# 新竹縣政府工程查核代表照片表

工程名稱：泰和整壓站與鳳山整壓站間專用管連結新設工程

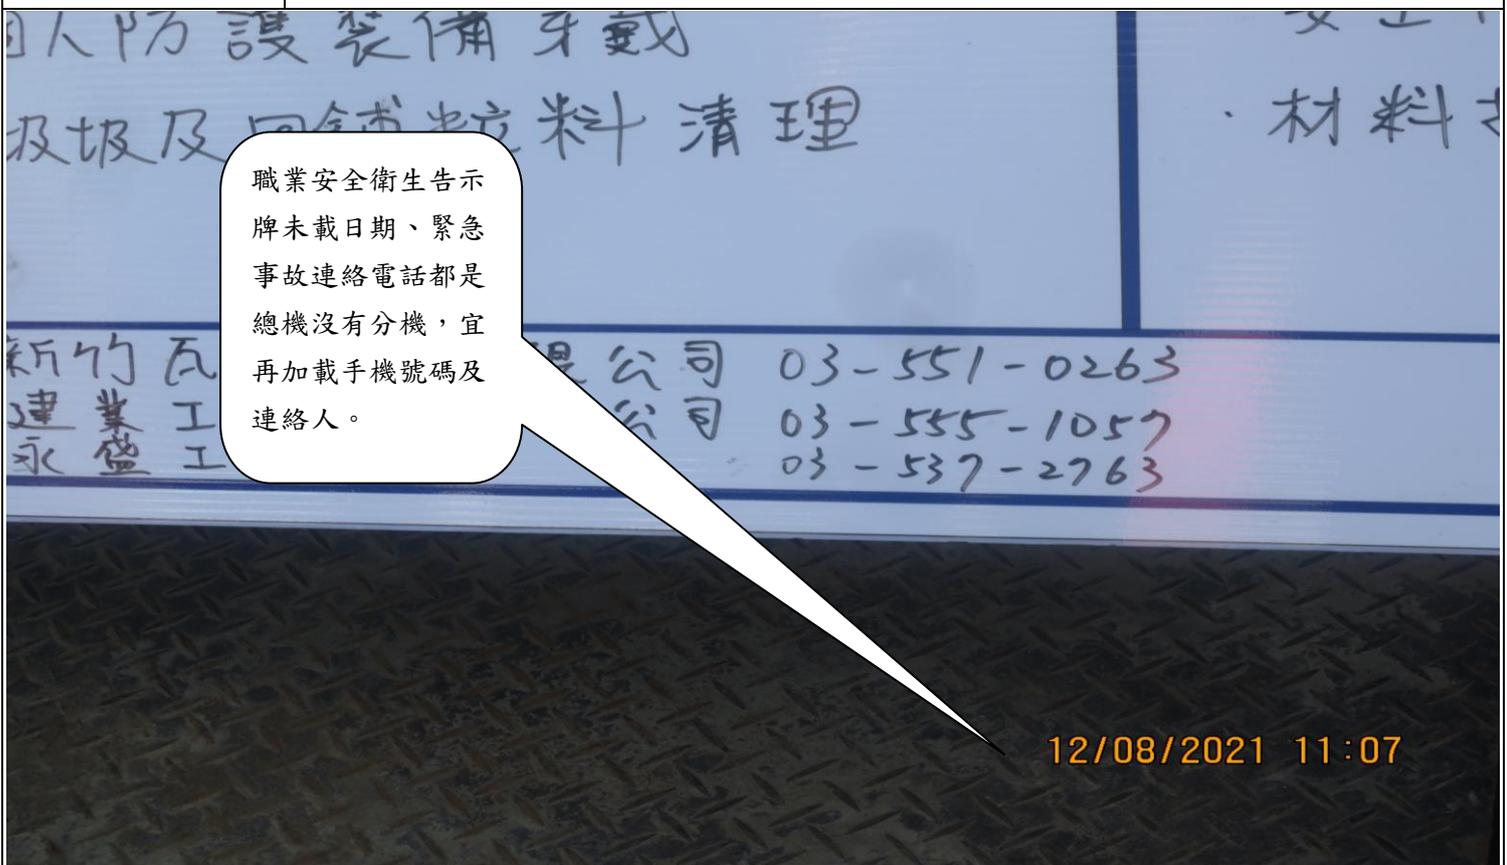
· 工地有工人沒戴安全帽及口罩。
